改善箇所説明図

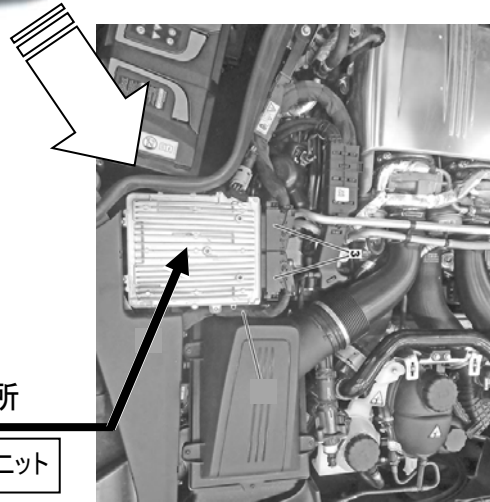
不具合発生箇所

エンジンコントロールユニット

注： は正規のプログラムに書き換える部位を示す

エンジンコントロールユニットの制御プログラムにおいて、車両へ搭載する仕様の管理が不適切なため、正規と異なる仕様のプログラムを搭載している。そのため、冷間時に行うアイドルアップ制御が正しく作動せず、最悪の場合、排出ガスが基準値を超えるおそれがある。

改善の内容

全車両、エンジンコントロールユニットの制御プログラムを正規のプログラムに書き換える。

識別： 車台番号の付近に黄色ペイントを塗布する
